## 核燃料物質使用変更許可申請書の一部補正について

核原料物質、核燃料物質及び原子炉の規制に関する法律第55条第1項の規定に基づき、令和4年10月24日付けNFD発第3361号をもって申請しましたNFDホットラボ施設の核燃料物質使用変更許可申請書を別紙のとおり一部補正いたします。

I NFDホットラボ施設

核燃料物質使用変更許可申請書新旧対照表

図9-1 気体廃棄物処理系統図

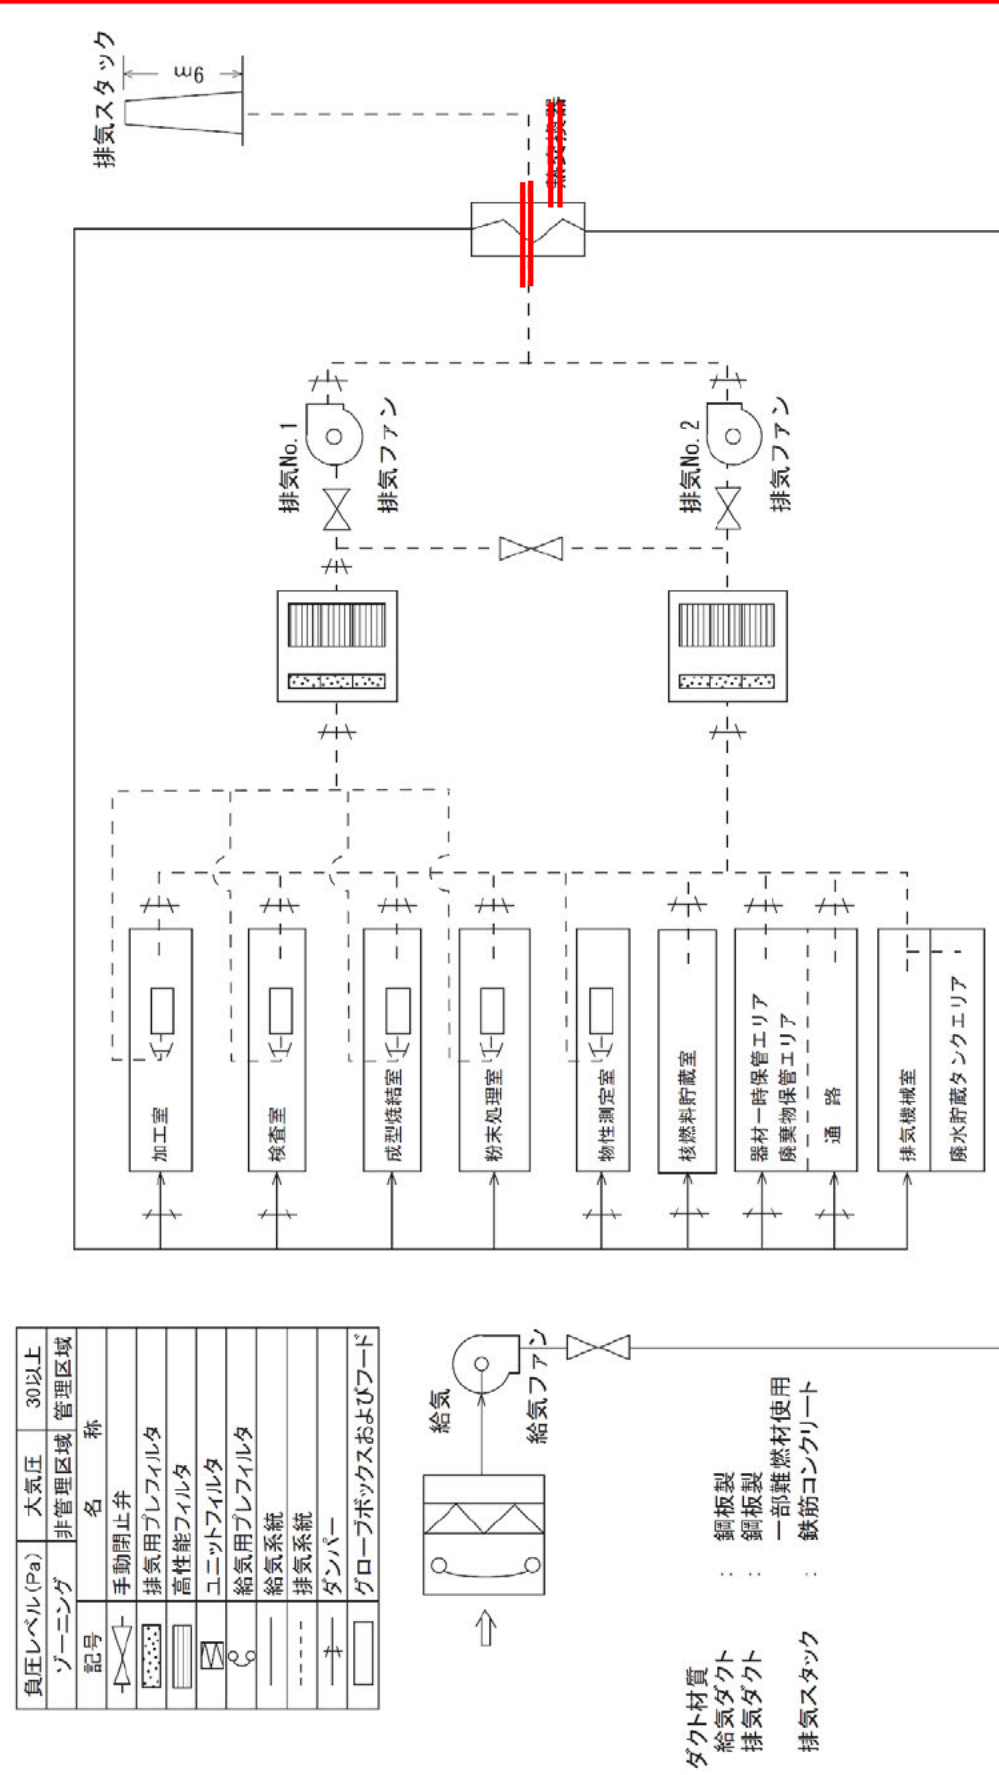
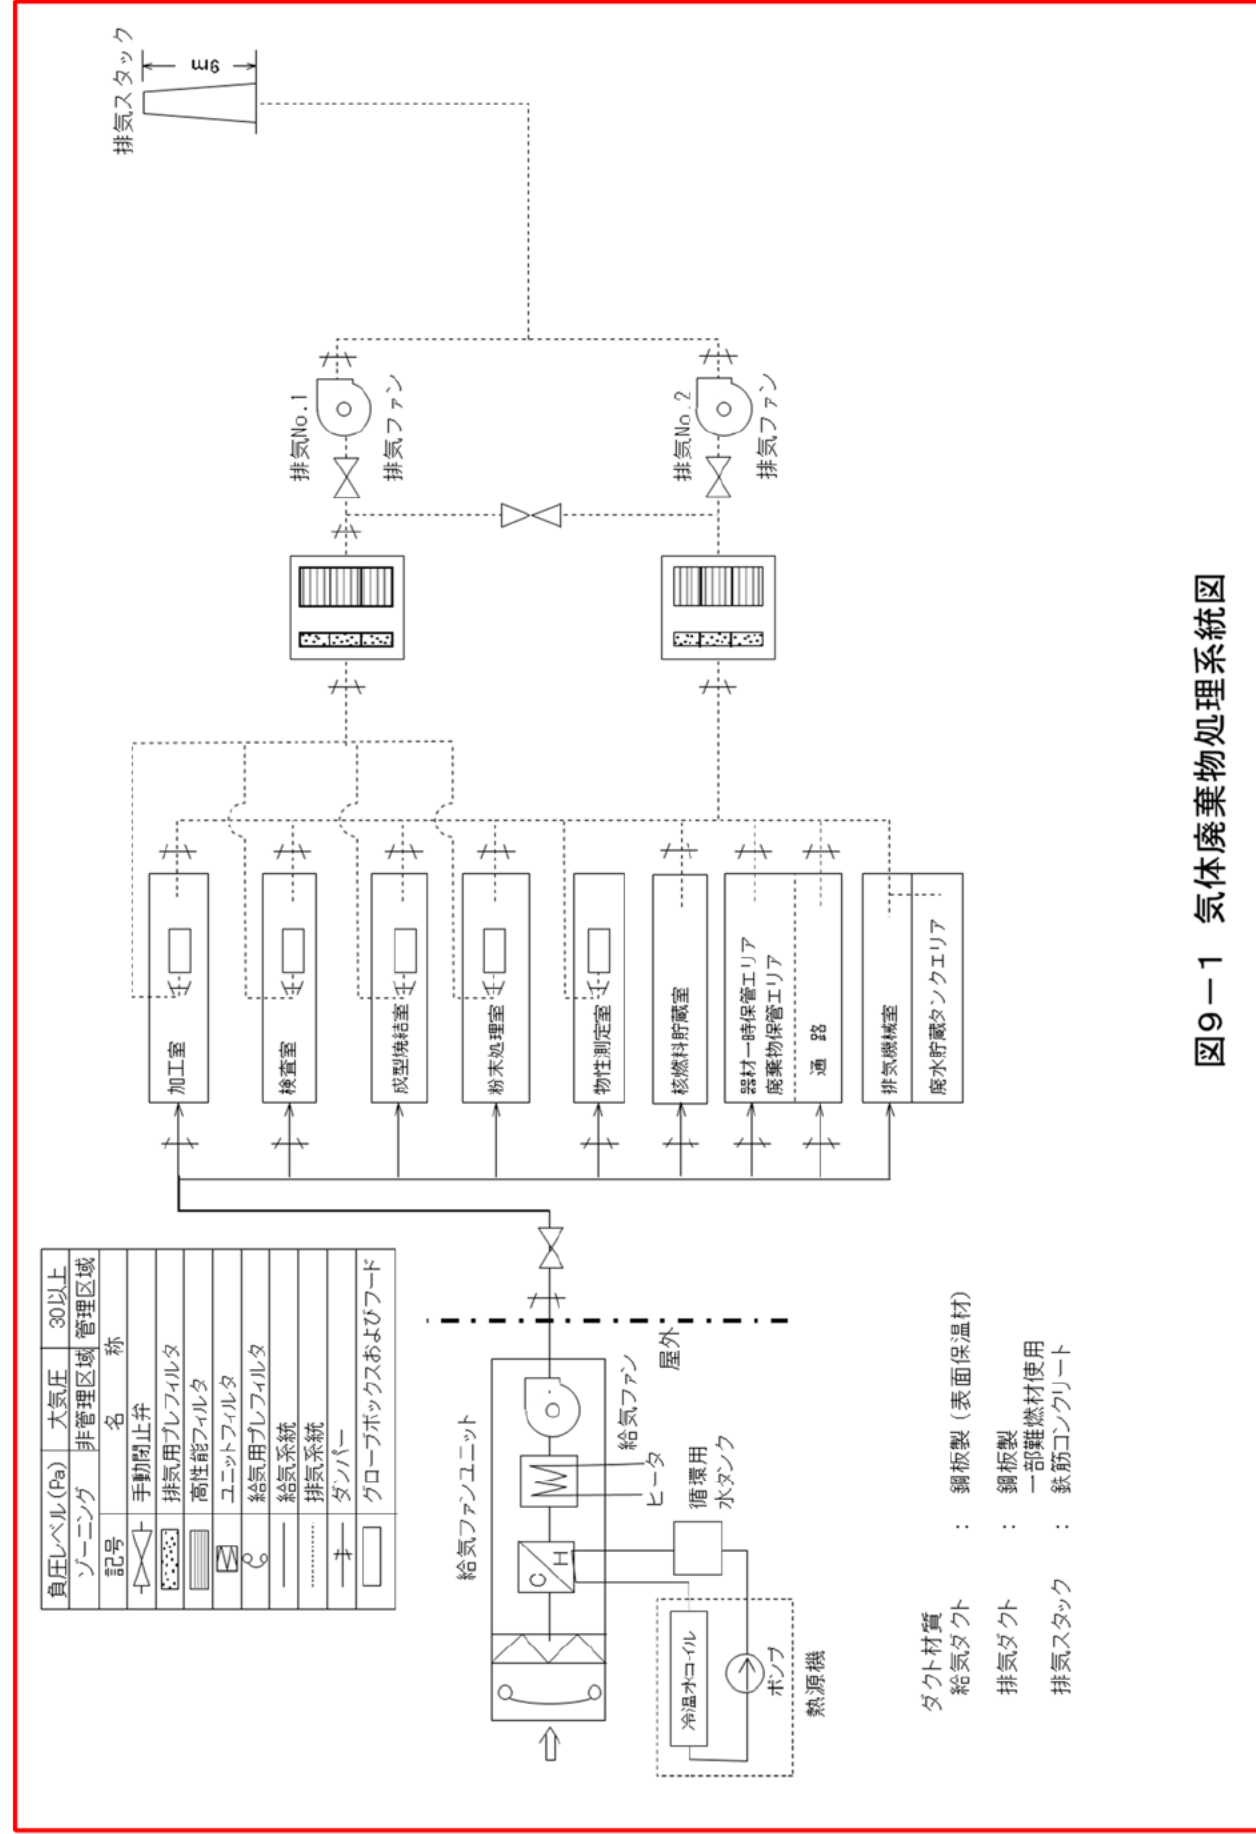
(5)記載の見直し①

第9-2図 周辺監視区域境界及び低レベル廃棄物保管庫（Ⅲ）の位置

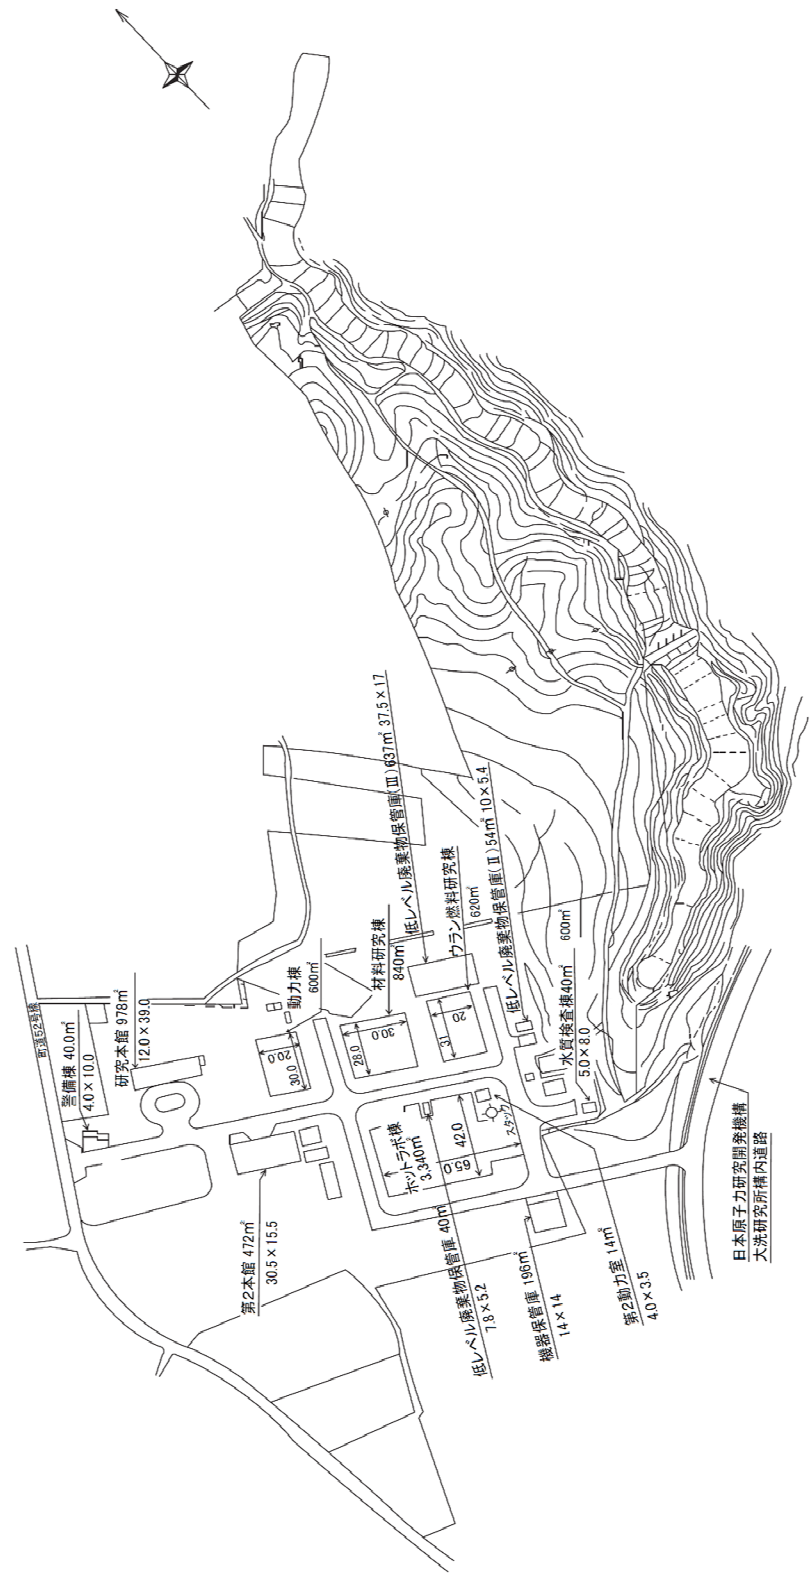
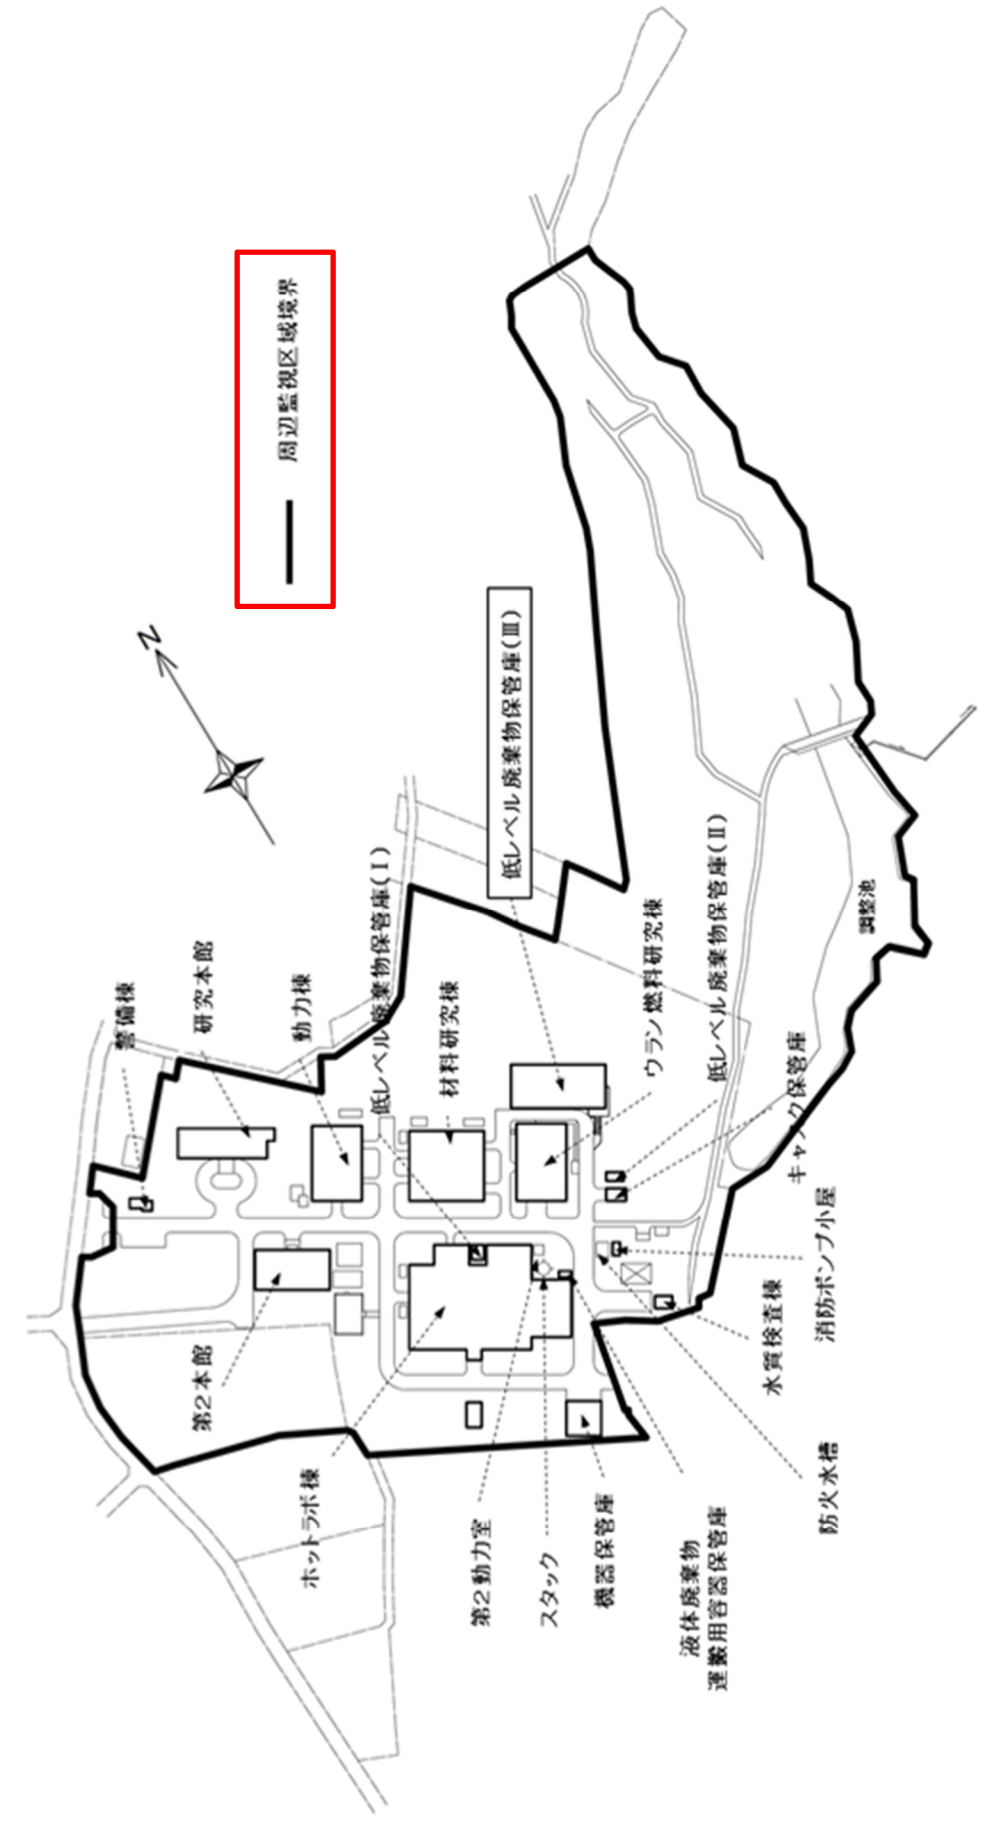
(2)記載の見直し①

(2)記載の見直し⑥
